Miasto Kolno
ul. Wojska Polskiego 20
18-500 Kolno
Znak sprawy: RG.271.19.2018

Dotyczy: Postępowania prowadzonego w trybie przetargu nieograniczonego na „**Modernizacja Stadionu Miejskiego piłkarsko-lekkoatletycznego**”

Zamawiający na podstawie art. 38 ust. 1 ust. 2 ustawy z dnia 29 stycznia 2004 r. Prawo zamówień publicznych (Dz. U. z 2018 r. poz. 1986) udziela wyjaśnień o następującej treści:

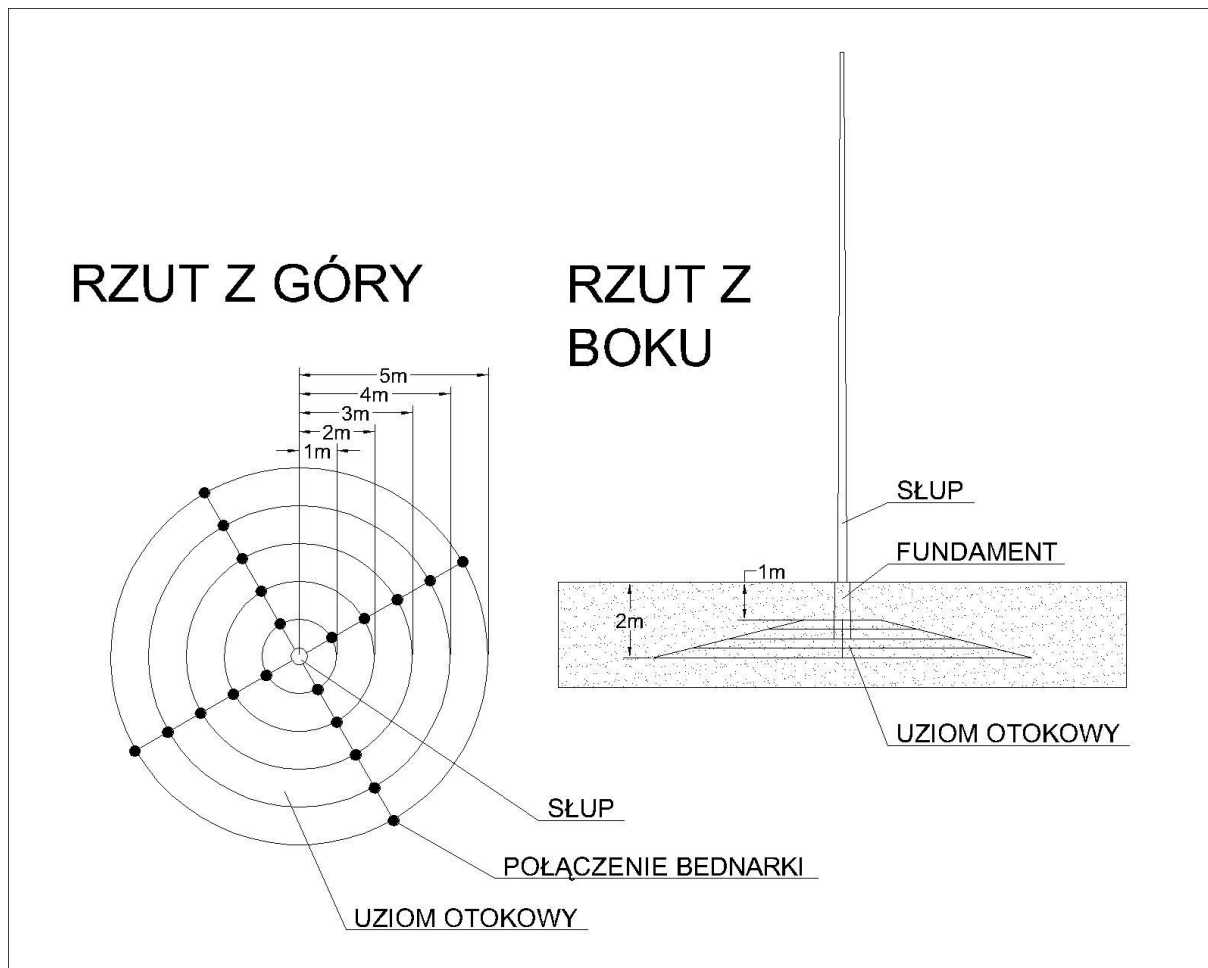
Prosimy o zamieszczenie rysunku z wymiarami otokowej instalacji uziemiającej wokół masztów oświetleniowych boiska treningowego.

Poniżej zamieszczam rysunek otokowej instalacji uziemiającej wokół masztów oświetleniowych boiska treningowego z wymiarami:

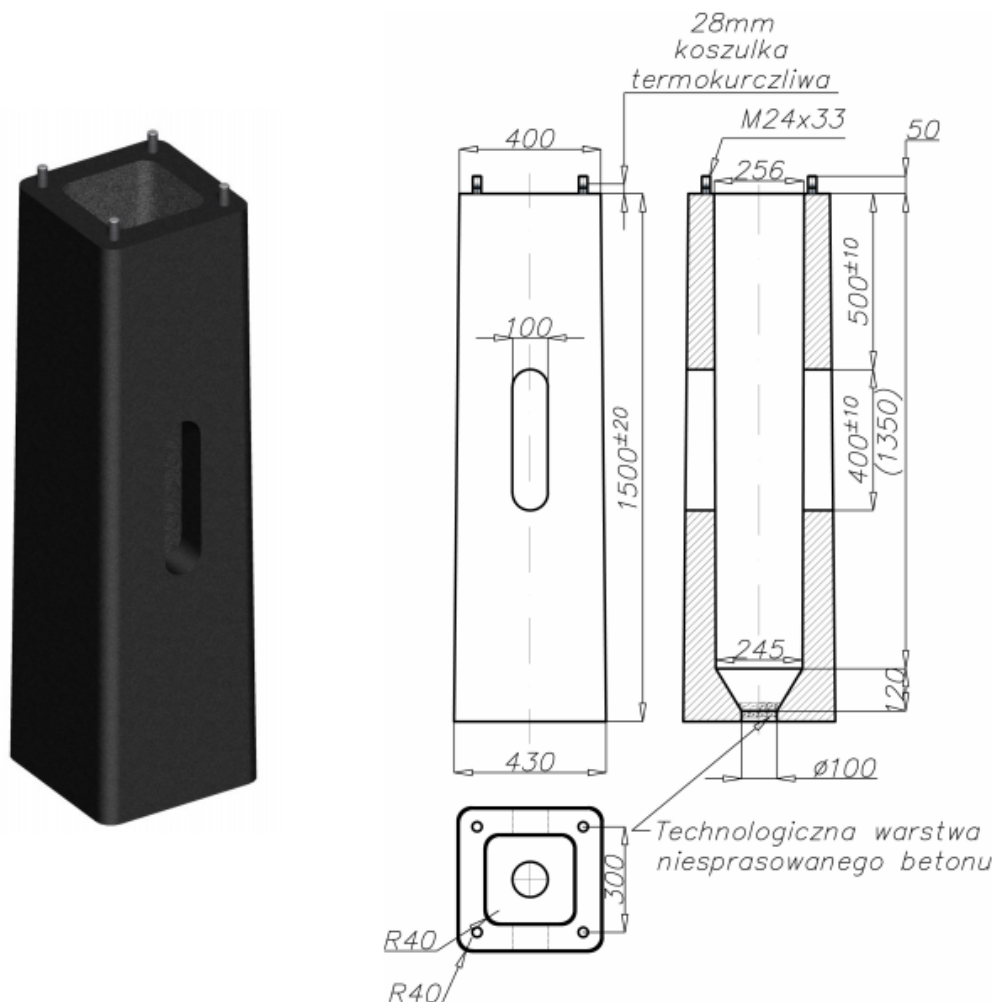
Prosimy o zamieszczenie rysunku fundamentów dla masztów oświetleniowych boiska treningowego. W zamieszczonym opisie podano jedynie wytyczne, brak szczegółów konstrukcyjnych: wymiary, ilość i układ zbrojenia i średnice prętów. Prosimy o uzupełnienie.

Należy zastosować fundamenty prefabrykowane dostarczane przez producenta słupów oświetleniowych. Wymiary fundamentu prefabrykowanego pokazano na rysunku poniżej.

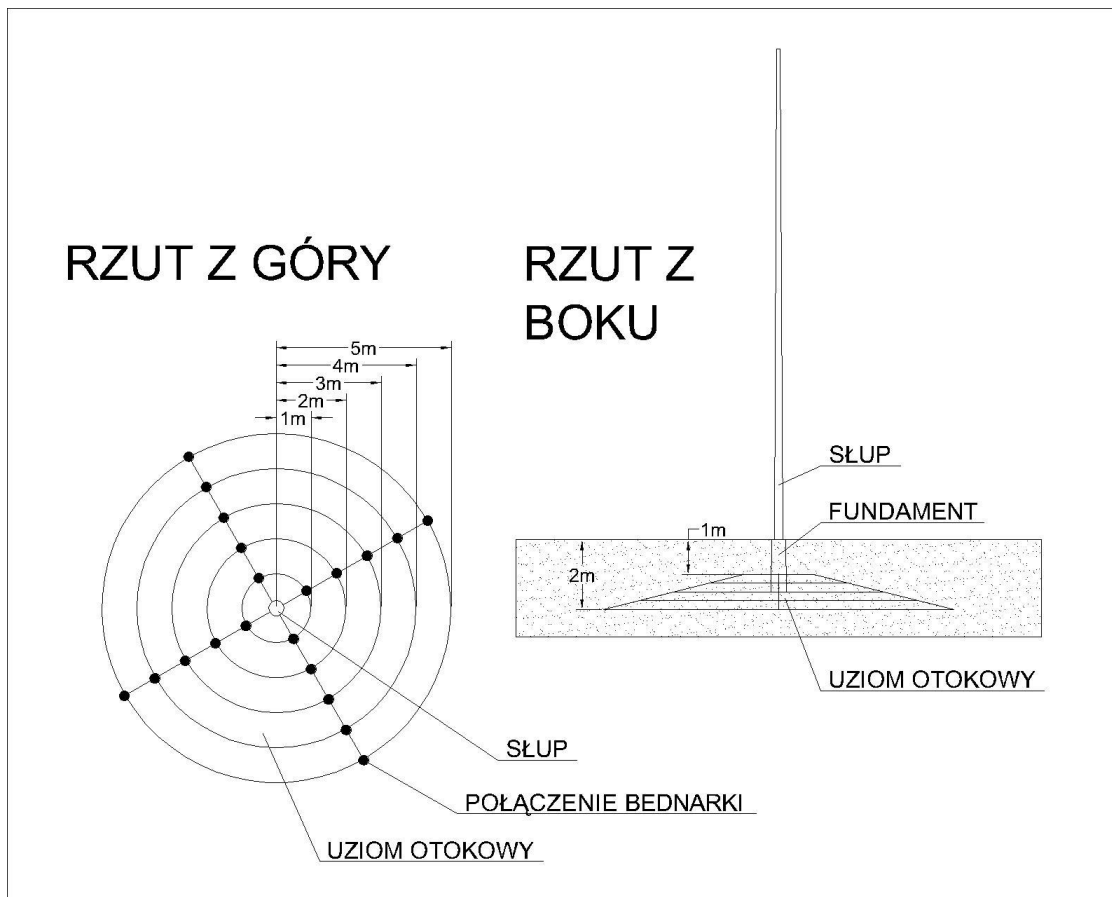
Prosimy o zamieszczenie rysunku z wymiarami otokowej instalacji uziemiającej wokół masztów oświetleniowych boiska treningowego.

Poniżej zamieszczam rysunek otokowej instalacji uziemiającej wokół masztów oświetleniowych boiska treningowego z wymiarami:

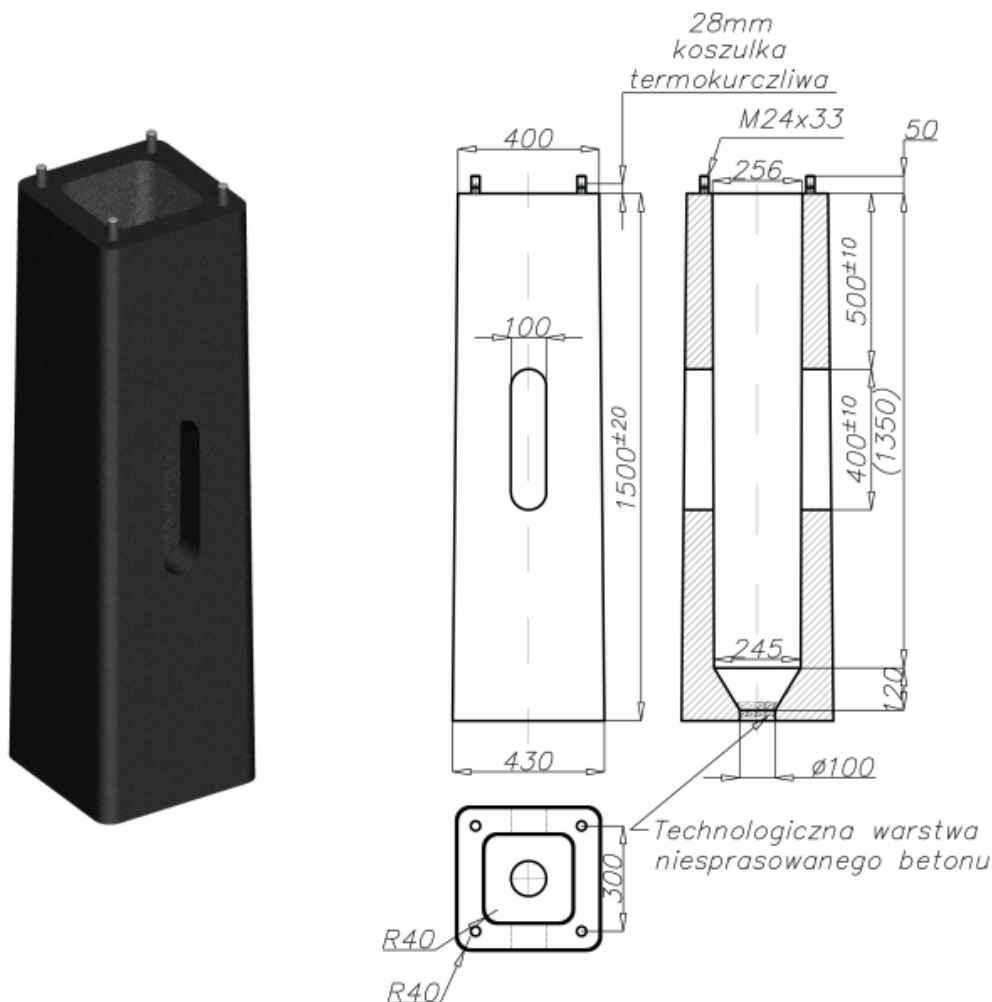
Prosimy o zamieszczenie rysunku fundamentów dla masztów oświetleniowych boiska treningowego. W zamieszczonym opisie podano jedynie wytyczne, brak szczegółów konstrukcyjnych: wymiary, ilość i układ zbrojenia i średnice prętów. Prosimy o uzupełnienie.

Należy zastosować fundamenty prefabrykowane dostarczane przez producenta słupów oświetleniowych. Wymiary fundamentu prefabrykowanego pokazano na rysunku poniżej.
